SERVICE-INFO

Žvižganje v območju delovanja klinastega rebrastega jermena

Proizvajalec vozil: Opel, Vauxhall

Motorne kode: C13DT, Z13DT,
Z13DTJ, Y13DT,
Z13DTH

Slika 1: Zamenjava dela

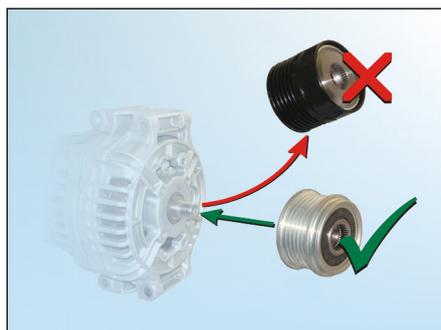
Enosmerna sklopka generatorja je poškodovana.

Pri generatorjih DENSO je treba po napotkih proizvajalca vozil originalno vgrajeno enosmerno sklopko zamenjati z modificirano enosmerno sklopko generatorja znamke INA (glej sliko 1).
